**Avis délibéré de la mission régionale d'autorité  
environnementale de région Provence-Alpes-Côte d'Azur  
sur la déclaration de projet (reconversion du fort des têtes)  
emportant mise en compatibilité du plan local d'urbanisme  
(PLU) de Briançon (05)**

n° saisine 2019 - 2219  
n° MRAe -2019APACA16

Figure 2 : Zonage du PLU actuellement en vigueur et de la modification envisagée.  
Source : Déclaration de projet valant mise en compatibilité Rapport de présentation – page 64

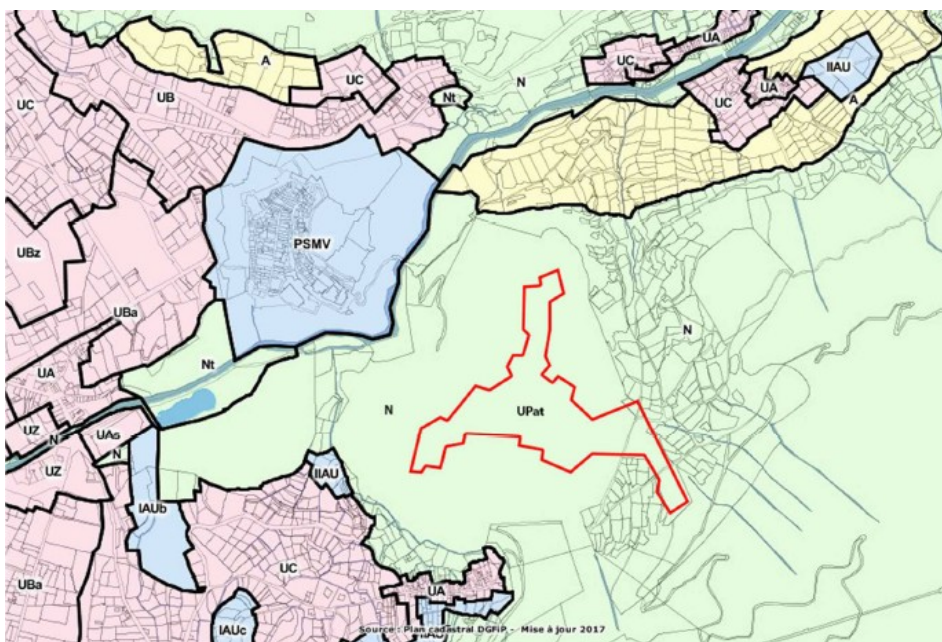
Sur la forme, le rapport de présentation de la déclaration de projet présente des cartes et des plans à une échelle réduite sur un fond de carte flouté sans localiser la zone ce qui les rend illisibles. C'est également le cas pour le plan de zonage de la zone concernée fourni à une échelle inadaptée, ne permettant pas d'appréhender le périmètre de la nouvelle zone sur un fond cadastral.

**Recommandation 1 : Compléter la cartographie de l'état initial et du résumé non technique afin de spatialiser correctement tous les enjeux et les rendre accessibles au public. Améliorer l'illustration du dossier.**
